RELATÓRIO DE AVALIAÇÃO

Companhia do Desenvolvimento dos Vales do São Francisco e do Parnaíba –
Codevasf - 4ªSR

Exercícios 2018 a 2021

Relatório de Avaliação: 910753

Figura 04 – Recorte da Seção Tipo extraída do Projeto Executivo elaborado pela empresa contratada.

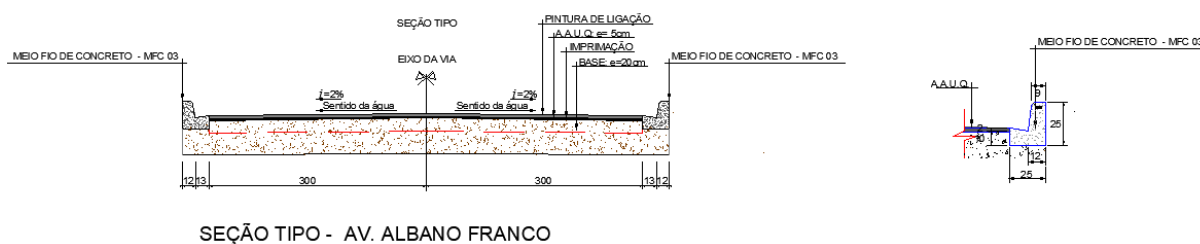
apontou a existência de duplicidade no serviço de execução de sarjeta em concreto (item 05.02 “Execução de sarjeta em concreto...”), no montante de R\$ 1.407.442,25, uma vez que o item 05.01 “Meio-fio de concreto - MFC 03 ...” já contempla tanto o meio fio quanto a sarjeta, em um único elemento conjugado, conforme figura abaixo:

Dessa forma, o item 05.02 “Execução de sarjeta em concreto simples larg 30, esp 8 cm” foi previsto de forma indevida na planilha contratada, por estar em duplicidade, resultando numa oneração desnecessária no montante de R\$ 1.407.442,25. Diga-se que essa falha é advinda do orçamento de referência do Pregão Eletrônico nº 33/2019 da Codevasf – Sede, portanto, pode estar ocorrendo em outros contratos decorrentes dessa Ata de Registro de Preços - ARP.

Destaca-se que até o 3º Boletim de Medição, mais recente disponibilizado pela Codevasf - 4ª SR referente ao Contrato nº 4.257.00/2020, não foram medidos valores do item 05.02, porém recomenda-se a supressão desse item da planilha contratual, já que o serviço de sarjeta em concreto já se encontra contemplado no item 05.01.

4 – Corrigir a planilha do Contrato nº 4.257.00/2020, por meio de termo aditivo de supressão do item 05.02 “Execução de sarjeta em concreto simples larg 30, esp 8 cm”, no valor total contratado de R\$1.407.442,25, assim como ajustar as demais planilhas dos contratos decorrentes da ARP nº 33/2019 para evitar a ocorrência de medições de serviços em duplicidade.
